Protokoll efter utförd elbesiktning

Protokoll - Revisionsbesiktning

Försäkringstagare Strömsunds Kommun per.dahlen@stromsund.se	Besiktigat objekt Sörgård Parkgatan 83335 Strömsund	Fastighetsbeteckning STAREN 5 Objektnummer 1006110.01	Besiktningen utförd 2024-08-21 - 2024-08-21 Sista besiktningsdag 2024-08-31
--	---	--	--

3 Bastuaggregat. Propphuv saknas.

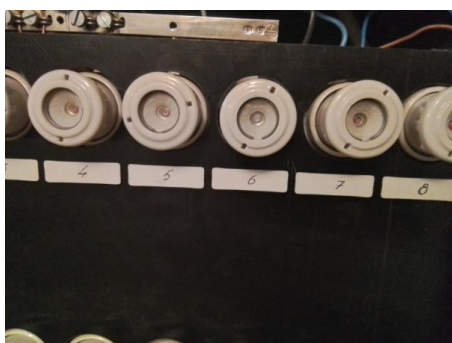
3.	Central A1 Bastuaggregat. Propphuv saknas.		kat. 3
4.	Central A1 Elsis och kokeri. Skylt saknas för max storlek på säkring.		kat. 4
5.	Central A1 Belysning. Grupp 6 "solarium" ej säkrad enligt förteckning. Grupp 10 "belysning bastu" ej säkrad enligt förteckning.		kat. 4

7 Stigare B1A, C1A. Skylt saknas gällande max storlek på säkring.

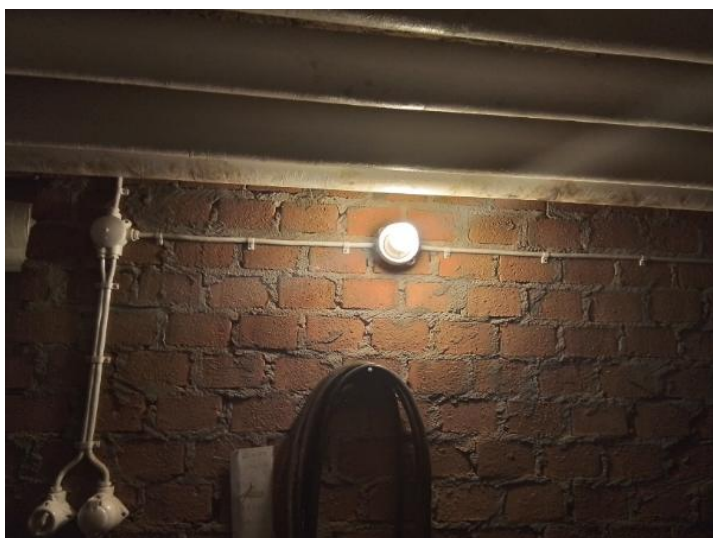
6.	Central A1 Entre och stolpbelysning. Grupp 2 ej säkrad enligt förteckning. 16A ska vara 10A enligt förteckning.		kat. 4
7.	Central A1 Stigare B1A, C1A. Skylt saknas gällande max storlek på säkring.		kat. 4

10 Branddeckare täckt

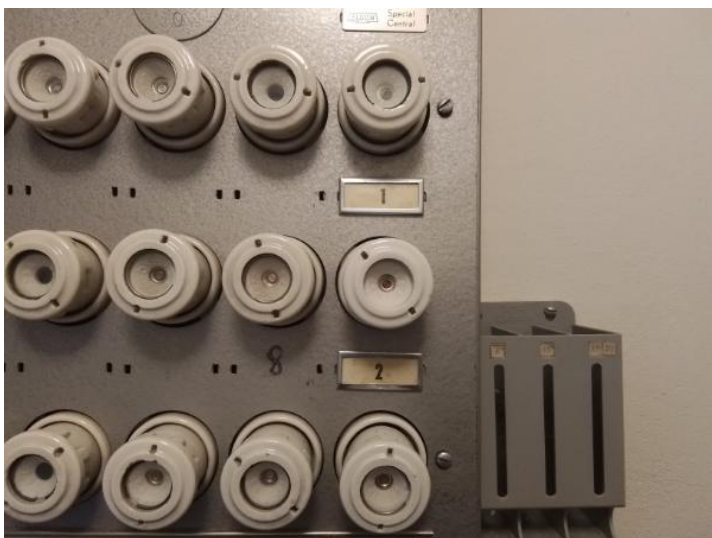
10.	Kök vid förråd Branddeckare täckt		kat. 6
11.	Röd avdelning Wc/duschrum vid rum 29 Armatürkupa är defekt/saknas		kat. 3
